OR-IN.271.09.2024

Dotyczy: postępowania o udzielenie zamówienia publicznego w trybie podstawowym bez możliwości negocjacji dla zadania publicznego **pn. „Przebudowa Ośrodka Wypoczynkowego w Sulnówku”**.

Na podstawie art. 284 ust. 1 i ust. 2 oraz art. 286 ust. 1 i ust. 3 ustawy z dnia 11 września 2019 r. Prawo zamówień publicznych Zamawiający udziela odpowiedzi na część zadanych przez Wykonawców pytań oraz zmienia treść SWZ.

Pytanie Wykonawcy Nr 8:

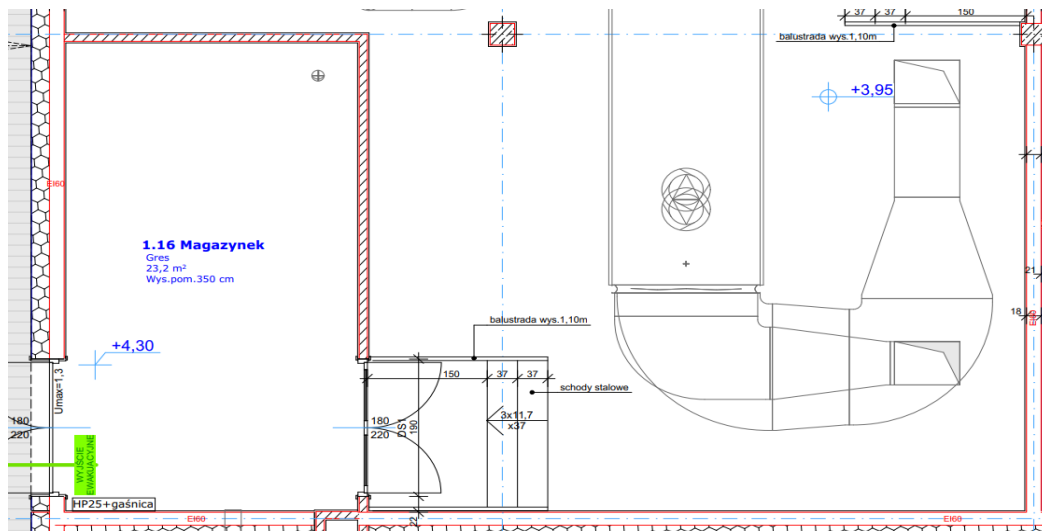
Czy wykonanie wygradzenia pomieszczenia 1.16 w ramach pomieszczenia 1.15 jest w zakresie postępowania przetargowego? Jeśli tak to proszę o wskazanie w których pozycjach ujęte jest murowanie nowych ścian bądź pozycji do przedmiaru.

Wykonanie wygradzenia pomieszczenia 1.16 w ramach pomieszczenia 1.15 **nie jest w zakresie postępowania przetargowego.**
